放射線管理作業における呼吸保護具の選定評価方法の見直しについて

1. 概要

2021年5月10日～5月28日に実施した、令和3年度第1四半期の原子力規制検査（チーム検査：放射線管理関係）において、放射線管理作業で使用する呼吸保護具の選定において本来使用すべき呼吸保護具より防護係数の低い保護具が使用されていたことに対して指摘を受けた。（図1参照）

図1 従来の選定イメージ

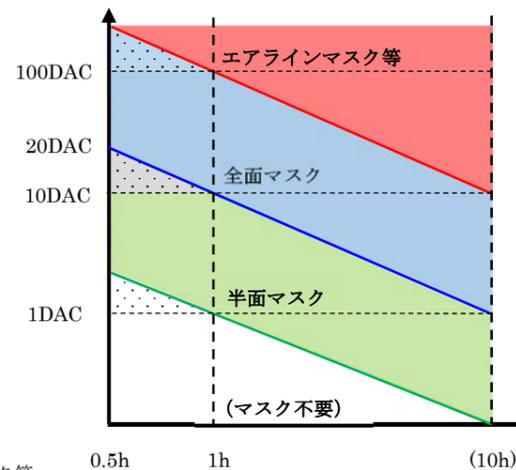
再処理工場の放射線管理作業で使用する呼吸保護具の選定において、当社が実施する呼吸保護具の選定評価方法では、短時間の作業（1時間未満）の場合であっても作業時間を1時間とすることが規定されていなかったことから、本来選定されるべき呼吸保護具よりも防護性能（防護係数）が小さい呼吸保護具が選定・使用されていたこと、作業時間が呼吸保護具の選定評価に関係していないことは、合理的に予測可能で、予防する措置を講ずることが可能であった。

作業時間を0.5hと設定して評価を行っており、空气中放射性物質濃度がさらに高い状況で、防護係数の低い呼吸保護具が選定される可能性があった。
